## Keuringsverslag van een elektrische laagspanning- en zeer lage spanningsinstallatie

### NIET CONFORM

Straatnaam Tempel  
Huisnummer 15  
Busnummer  
Postcode 9572  
Gemeente Lierde  
Land België

Controlebezoek van een huishoudelijke installatie volgens (KB 08/09/2019) - AREI Boek 1- 6.5. en 4.2.4.3.

Afbeelding schakel- en verdeelbord:

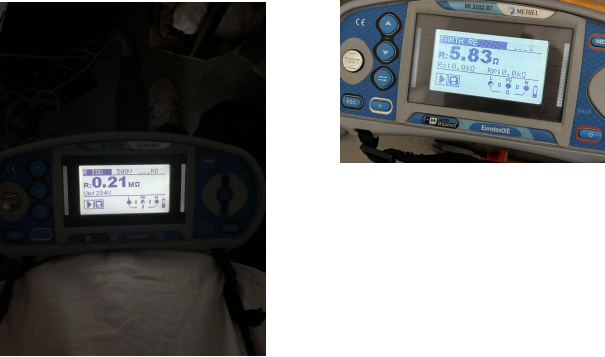
| I5.10 De genaakbare, naakte onder spanning staande delen zijn onvoldoende afgeschermd. (Boek 1 Afdeling 5.1.4. en 4.2.2.3.)                                                                                                           |                                 |
